Правила № 129 ООН (усовершенствованные
детские удерживающие системы)

Предложение по проекту дополнения 11 к первоначальному варианту Правил № 129 ООН (усовершенствованные детские удерживающие системы)

Представлено экспертом от Испании*

Рис. 3
Минимальное расстояние для бокового удара

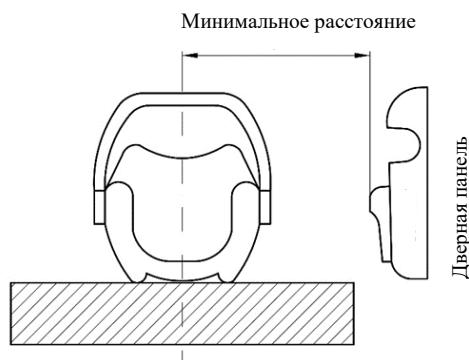
В случае каждого испытания первоначальное положение панели боковой двери, по которой производится удар, относительно стенда регулируется в соответствии с минимальным расстоянием между дверной панелью транспортного средства и центром места для сидения, как это показано на рис. 3.
